**PARERE TECNICO PER LA VERIFICA DEGLI ELABORATI PRODOTTI E DEGLI STUDI COMPIUTI A SUPPORTO DELLO STUDIO DI IMPATTO AMBIENTALE DELL'IMPIANTO PILOTA GEOTERMICO "MONTENERO" DALLA SOCIETÀ PROPONENTE PER GLI ASPETTI IDROGEOLOGICI, IDRAULICI, GEOLOGICI, SISMICI, GEOTECNICI, GEOMORFOLOGICI, GEOCHIMICI, GEOTERMICI ED AMBIENTALI (ACQUE SOTTERRANEE, SUPERFICIALI, SUOLO, SOTTOSUOLO, ATMOSFERA PER PROVE DI PRODUZIONE).**

**Parere tecnico in merito alla procedura di VIA riferita all'istanza presentata il 25/06/2014 al Ministero dell'Ambiente e della Tutela del Territorio e del Mare (codice procedura 2777), ai sensi dell'art.23 del D.Lgs.152/2006.**

**a) Osservazioni relative al Progetto Definitivo**

Fig.1 – Localizzazione dei pozzi geotermici e petroliferi (banca dati UNMIG) in prossimità del Permesso per Impianto Pilota Montenero. Mappa Google Earth.

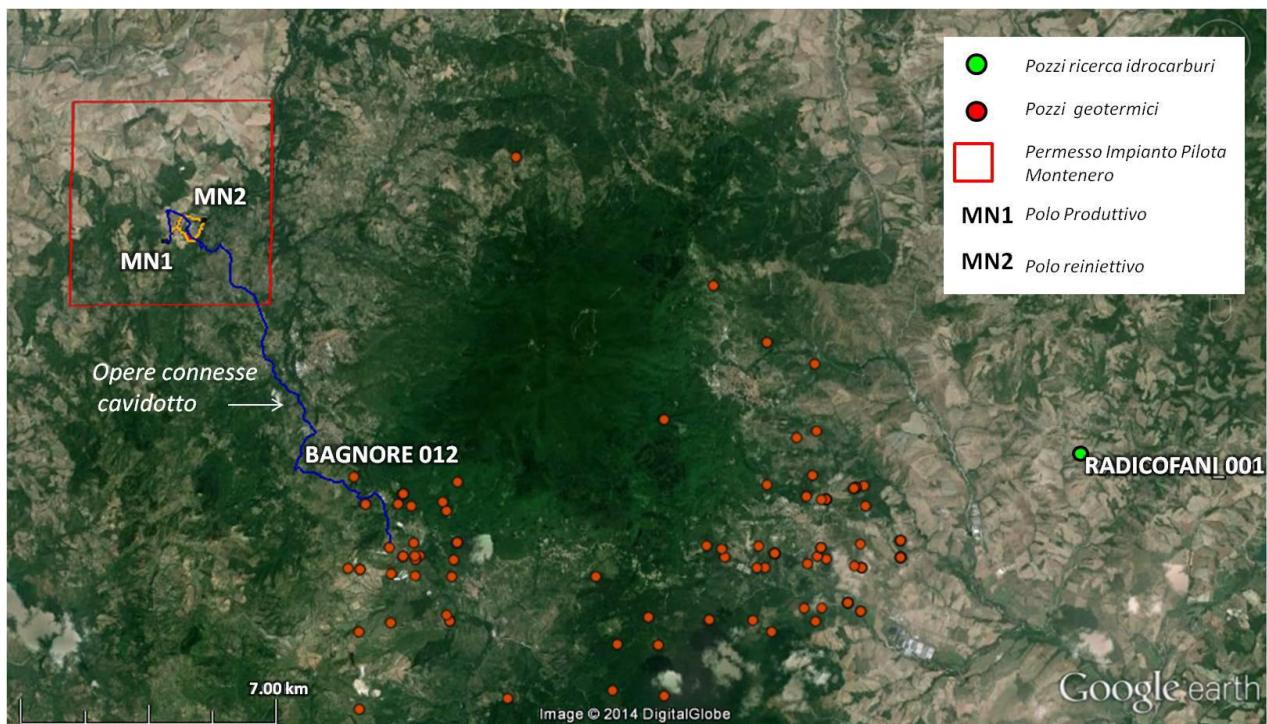
- ✓ l'assenza di pozzi profondi per ricerca di idrocarburi. Il pozzo più vicino all'area del permesso è il RADICOFANI 001 che si localizza a circa 25 km in direzione W-SW rispetto al polo re iniettivo MN2 (Fig.1);

- ✓ l'assenza di pozzi geotermici o sondaggi profondi per un raggio inferiore a circa 8 km dall'impianto. I pozzi geotermici più vicini sono infatti quelli del campo geotermico di Bagnore. Il più vicino tra questi è il BAGNORE 012 che si localizza a circa 8 km in direzione S-SW rispetto all'impianto (Fig.1);

Fig.2 – Localizzazione dei pozzi consultabili dalla Banca dati del Sottosuolo e della Risorsa Idrica della Regione Toscana (BDSRI), in prossimità del Permesso per Impianto Pilota Montenero. Mappa Google Earth.

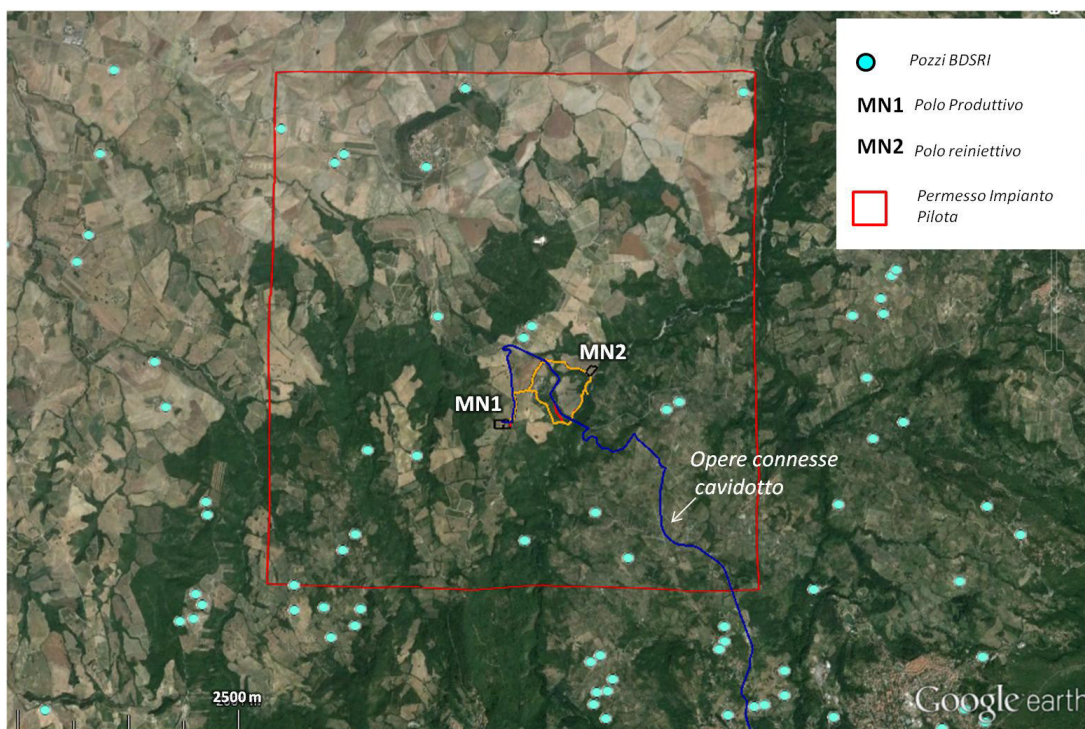
- ✓ la presenza di numerosi pozzi ad uso domestico superficiali all'interno dell'area del permesso e localizzati anche a circa 800 metri dall'impianto. Tale dato, non indicato come disponibile nella SIA, conferma la presenza di acquiferi superficiali sfruttati nelle aree del permesso di ricerca (Fig.2);

Fig.3 - Localizzazione delle linee sismiche consultabili dalla banca dati VIDEPI più prossime al Permesso per Impianto Pilota Montenero. Mappa Google Earth.

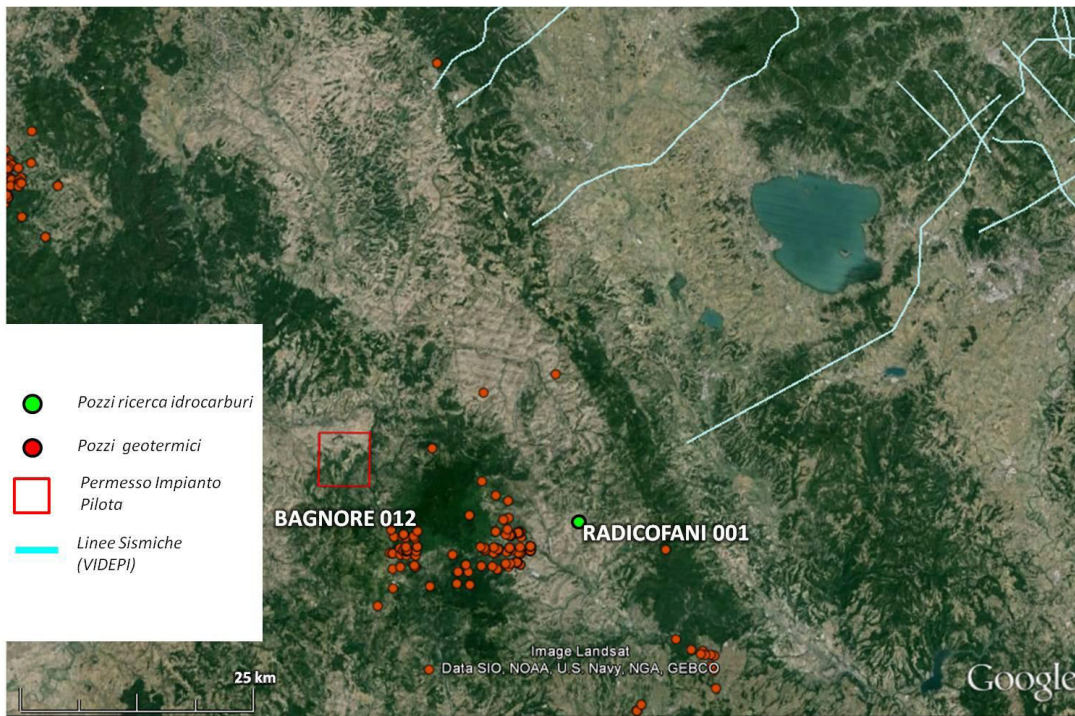
- ✓ l'assenza di linee sismiche consultabili più vicine di circa 30 km dall'area in oggetto (secondo la consultazione della banca dati VIDEPI) (Fig.3);

Fig.4 – Profili sismici acquisiti sul M. Amiata. Immagine tratta da Brogi (2004) e modificata con aggiunta del Permesso di Impianto Pilota Montenero e localizzazione dei poli produttivo (MN1) e reiniettivo (MN2) di progetto.

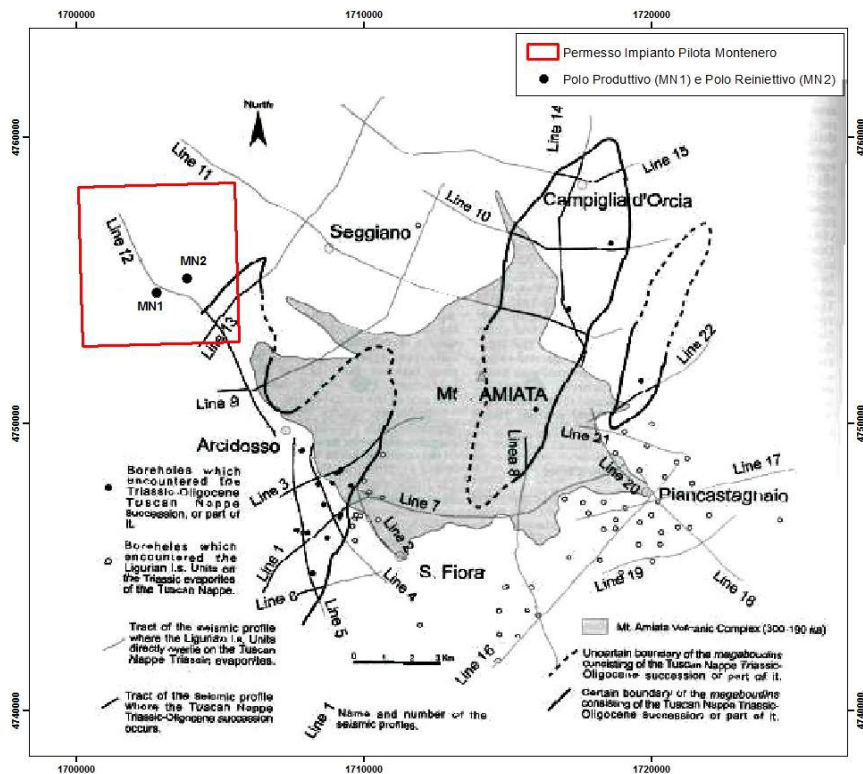
Anche in riferimento alla pubblicazione Brogi 2004, come schematicamente indicato nella Fig.4, si **evidenzia la suddetta estrema variabilità sia verticale che laterale del presunto serbatoio geotermico e che assume carattere regionale per l’intera area amiatina.**

Fig.9 – Stratigrafie dei pozzi del campo geotermico di Bagnore consultabili dal sito UNMIG. Il tratto continuo collega il tetto delle Anidriti. Per maggiori dettagli sulle stratigrafie vedere Allegato 1 (schede complete di pozzo).

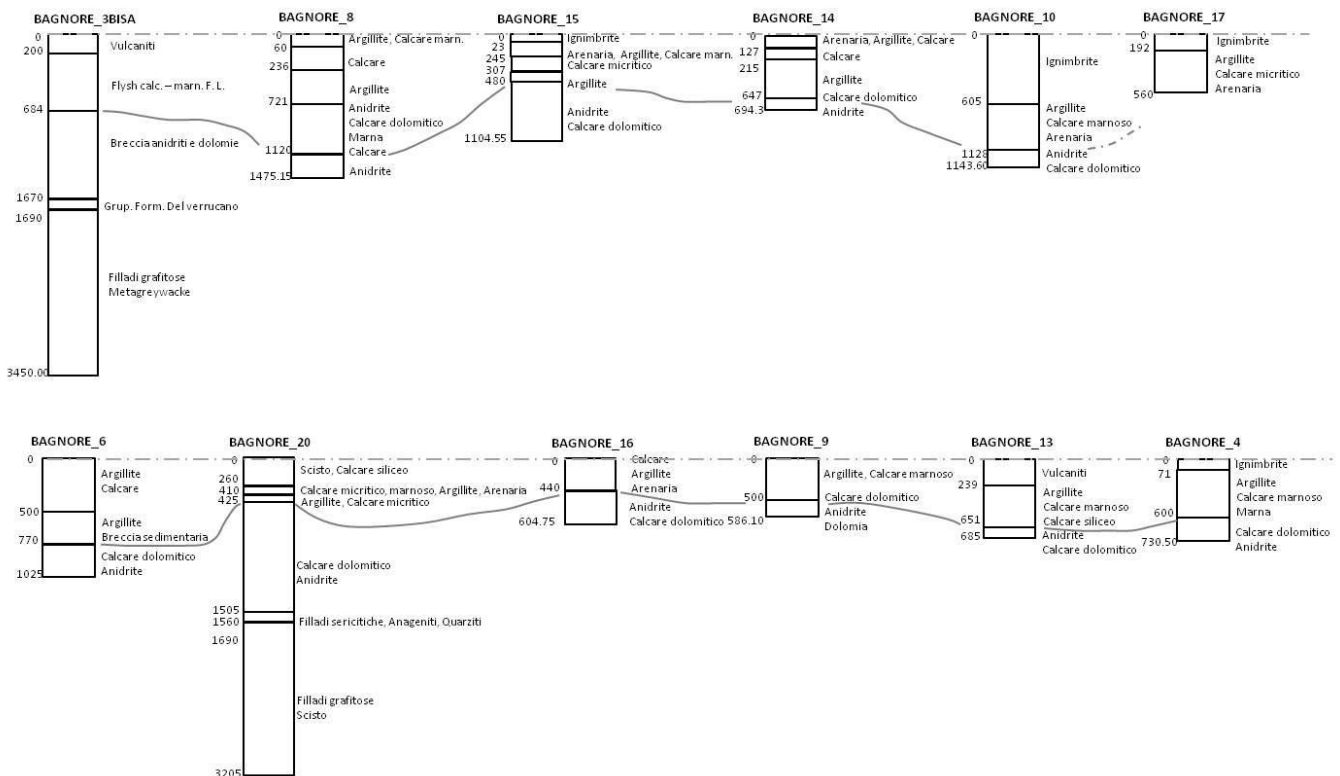
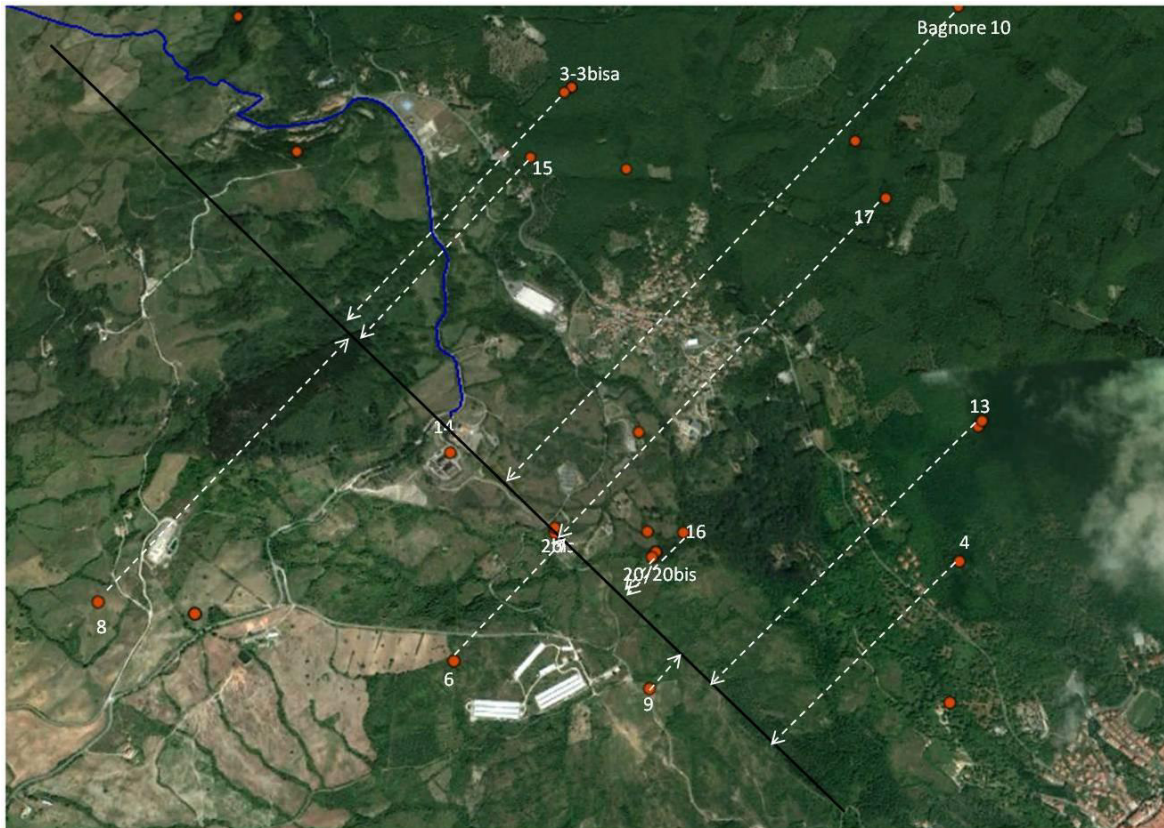
Questi pozzi denotano altresì **un’estrema variabilità verticale del top del serbatoio** e della costituzione stessa del serbatoio geotermico (profondità variabili da circa 600 a 1200 metri dal p.c.) anche a poca distanza (inferiore a 2 km) tra i vari pozzi geotermici con stratigrafia disponibile (Fig.9 – Allegato 1)
